Mission régionale d'autorité environnementale
ÎLE-DE-FRANCE

Avis délibéré
de la Mission régionale d'autorité environnementale d'Île-de-France sur le projet d'aménagement du quartier du Pavé blanc situé à Clamart (Hauts-de-Seine)

N°MRAe 2021 -1664

FIGURE 7: IMAGE FIGURANT SUR LE SITE DE LA SPLA PANORAMA PRÉSENTANT LE FUTUR QUARTIER

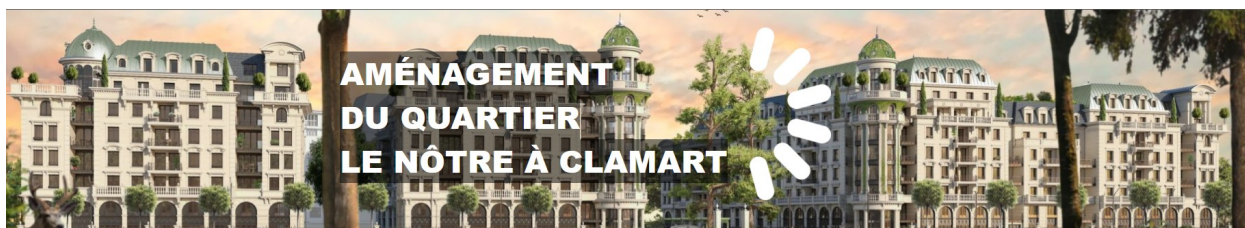
Une image figurant sur le site de la SPLA Panorama⁵ (figure 7 ci-dessus) donne une idée de la transformation radicale recherchée par le projet⁶.

La rupture avec les quartiers voisins est donc importante et perceptible au stade du permis d'aménager, sans qu'aucune vue perspective ou indication ne permette d'apprécier comment seront gérées les transitions, notamment depuis la cité de Meudon-la-Forêt.

**FIGURE 12: ÉPAISSEUR ET ORIENTATION DES BÂTIMENTS PROJÉTÉS :
EXTRAIT DU PLAN DE MASSE**

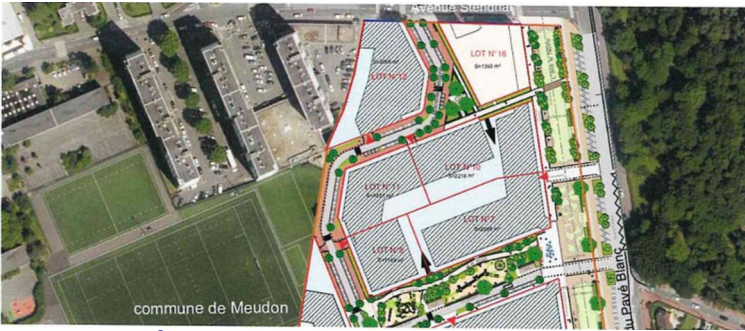
La forte densité retenue pour le projet (doublement de la SDP par rapport à la SDP actuelle) conduit à une épaisseur des immeubles projetés bien plus importante que celle des constructions existantes (cf. figure 12 ci-dessus). Le parti d'aménagement retenu privilégie en outre une orientation plutôt nord-sud des bâtiments.

Nombre de logements pourront de surcroît donner sur une cour intérieure relativement étroite au regard de la hauteur des bâtiments envisagée (R+6 à R+8). L'étude d'impact a bien noté cet enjeu et présente en page 160 une analyse des ombres portées, qui semble toutefois confirmer le manque d'ensoleillement dont bénéficieraient les façades nord (cf figure 11). La MRAe note que l'étude indique que « les logements devront, dans la mesure du possible, être traversant ou, à minima, avoir une double orientation et que les cœurs d'îlots seront suffisamment dimensionnés pour assurer une bonne luminosité aux logements y compris les étages bas ». Elle considère toutefois que même si à ce stade du projet les plans d'étage ne font pas partie du dossier, on peut craindre que les futurs plans proposent nombre de logements principalement orientés au nord, ne bénéficiant donc d'aucun ensoleillement direct et s'interroge donc sur le parti d'aménagement retenu.

- mieux justifier le parti d'aménagement retenu au regard des impacts potentiels du projet sur l'ensoleillement des futurs logements ;
- démontrer que les mesures arrêtées permettant de diminuer l'effet îlot de chaleur et en quantifier l'effet.

**FIGURE 13: PLAN DE PRINCIPE DES PARKINGS
SOUTERRAINS, ÉTUDE D'IMPACT PAGE 132**

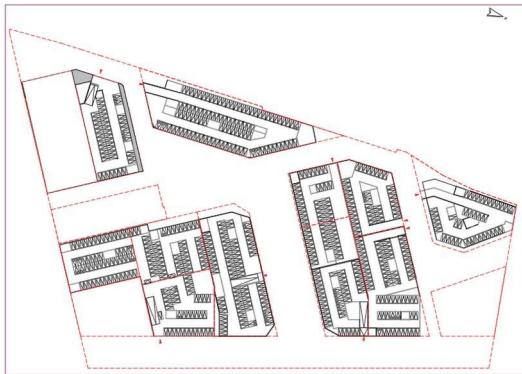
L'importante emprise au sol des nouveaux îlots et leur aménagement sur un à deux niveaux de parking induit un recouvrement des surfaces de pleine terre susceptible d'accroître le risque d'effet d'îlots de chaleur. L'étude prévoit certaines mesures de réduction à cet égard : emprise au sol limitée des nouvelles constructions, aménagement paysager et végétalisation, recours à des matériaux de sols clairs (page 210, etc.).

FIGURE 14: LES DIFFÉRENTS PARTIS D'AMÉNAGEMENTS ÉTUDIÉS, SOURCE ÉTUDE D'IMPACT PAGE 130

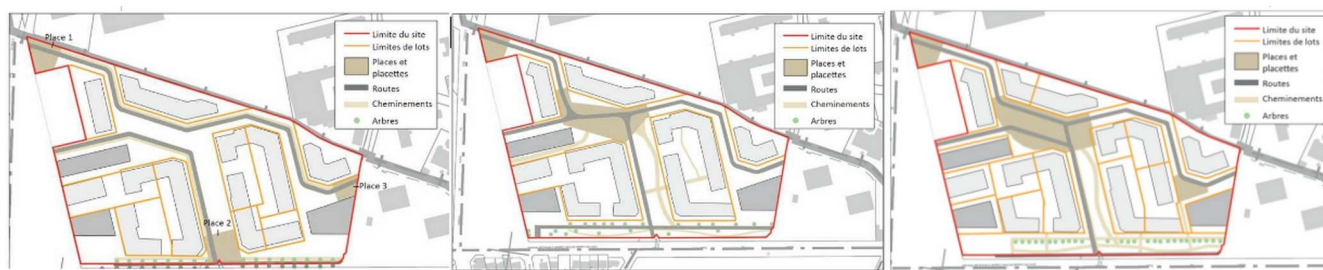
Différentes variantes de plans ont été soumises aux habitants et sont présentées en page 129 de l'étude d'impact, avec les problèmes identifiés pour chacune d'entre elles. Le parti de suppression totale des aménagements paysagers existants et de la totalité des bâtiments à l'exception des plus récents et celui de la densité arrêtée est toutefois systématique dans ces variantes, tout comme la configuration des îlots et l'orientation des bâtiments prévus. Leurs plans masse sont donc pour l'essentiel semblables, la seule variable étant la configuration de la trame viaire.

La justification du projet ne s'appuie donc pas sur l'examen de solutions de substitution raisonnables susceptibles de constituer des alternatives au parti retenu.

- **de mieux justifier les choix retenus dans le cadre du projet, par l'examen d'alternatives de moindre impact sur l'environnement, au-delà des seules variantes proposées ;**
- **de produire les diagnostics établissant un état dégradé du quartier et justifiant le choix de sa destruction/reconstruction compte tenu des considérations environnementales développées dans le présent avis ;**
- **de mieux expliquer comment le parti d'aménagement retenu s'articule avec l'ensemble du quartier initié par Fernand Pouillon.**
